**Avis délibéré de la mission régionale d'autorité environnementale sur l'extension de la retenue des Echauds II, au sein de la station des Ménuires, par la société d'exploitation de la vallée des Belleville (SEVABEL) sur la commune des Belleville (73)**

**Avis n° 2022-ARA-AP-1369**

**Avis délibéré le 29 juillet 2022**

Figure 1: Cartographie générale du projet - Source : dossier

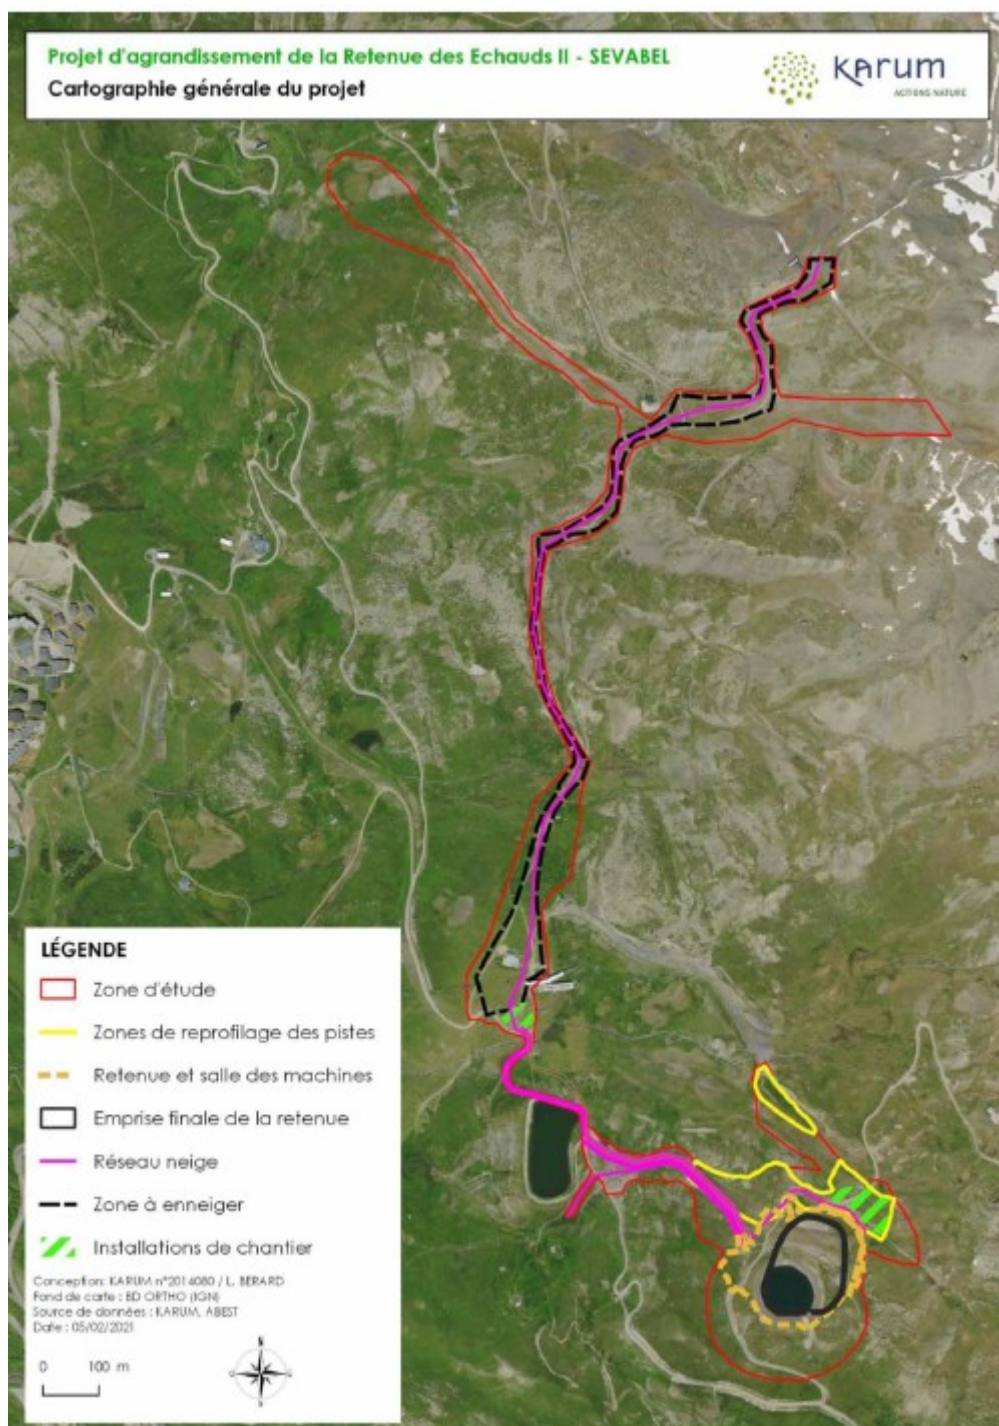
Les accès chantier se font par une piste 4X4 existante. La réalisation d'un réseau de neige sur la piste (branche Nord-Ouest de l'emprise de la zone d'étude sur la Figure 1) a été abandonnée.

L'extension d'un réseau neige sur une partie de la zone d'étude a été abandonnée du fait de la présence de zones humides et cours d'eau notamment (secteur Nord-Ouest, cf Figure 1).

Figure 2: Schéma du réseau AEP et adduction neige - Source : dossier

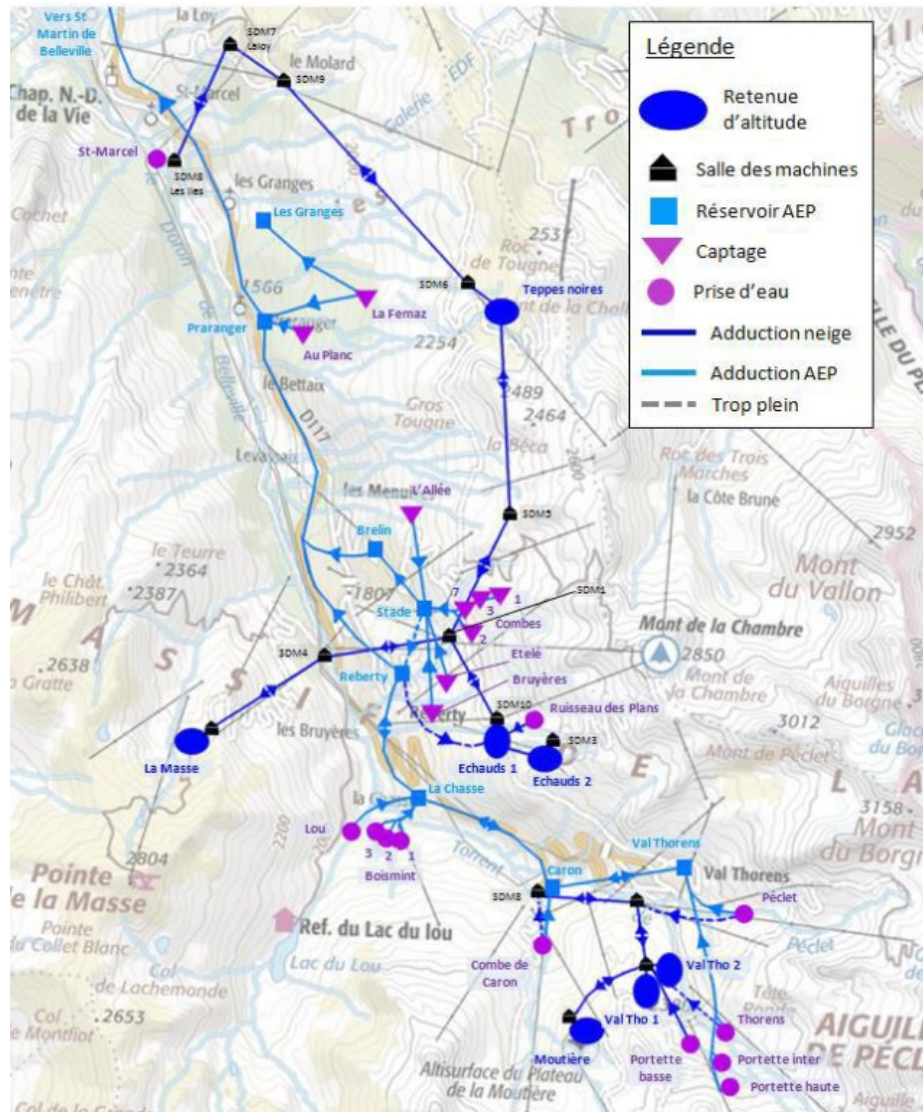
La carte suivante (figure 2) présente les prises d'eau, les retenues, les captages, réservoir AEP, et réseau d'adduction AEP et ceux de production de neige.

L'ensemble des prises d'eau sur les cours d'eau ont un prélèvement autorisé avec respect d'un débit réservé, celle de Saint-Marcel au Doron de Belleville a un prélèvement autorisé maximum de 50l/s et un débit réservé de 317 l/s<sup>13</sup>, avec des périodes d'utilisation affectées. L'évolution historique de l'hydrologie des cours d'eau, notamment de Saint-Marcel au Doron de Belleville (dont les étiages en périodes hivernale et estivale) n'est pas présentée et est nécessaire. Les situations où le prélèvement a été limité par le maintien du débit réservé sont à documenter plus précisément.

Figure 5: Présentation d'une des modélisations, au scénario RCP 8.5 période 2081-2100 (niveau de probabilité Q50 : année médiane et Q20 : 4 pires années sur 20) - Source : complément du 20 janvier 2022 - Dossier

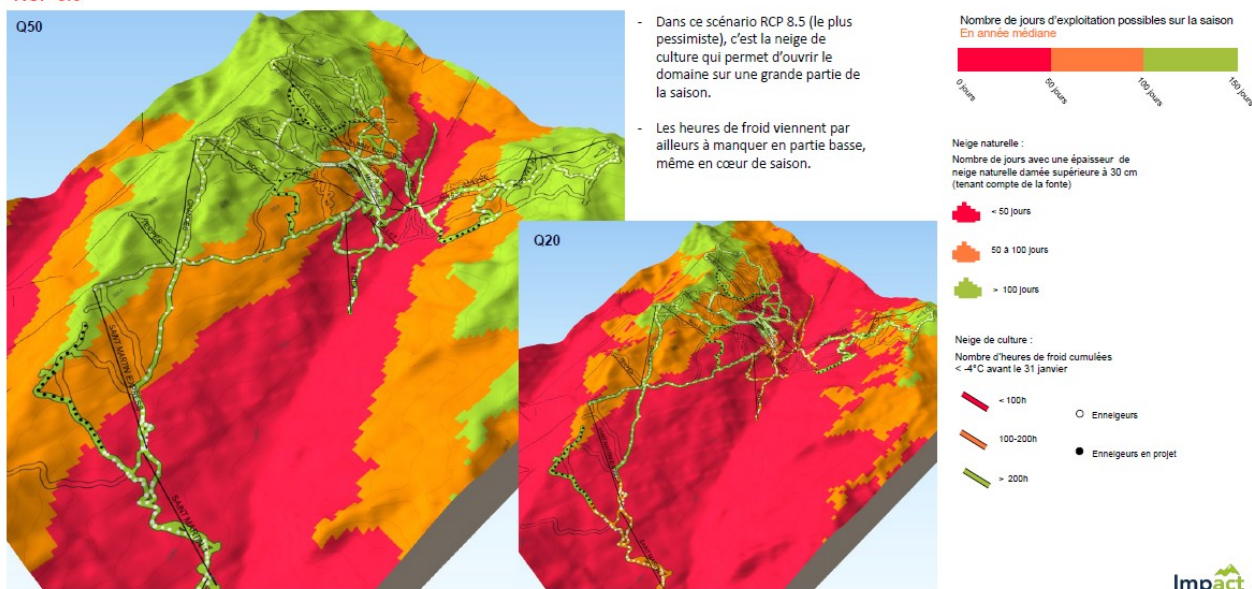
Cette étude intitulée « modélisation des impacts du changement climatique » s'appuie de fait sur des « modélisations de conditions d'enneigement sur la station » (cf. figure 5) qui ne considèrent pas la ressource en eau comme une variable ou une limite possible à l'exercice. Sont prises en compte l'altitude, l'orientation, sur une maille carrée de 75 m, utilisant les données par massif de MétéoFrance. Le dossier indique explicitement que la retenue apportera la ressource en eau nécessaire, ne s'intéressant qu'à sa disponibilité à très court terme, à l'échelle mensuelle.
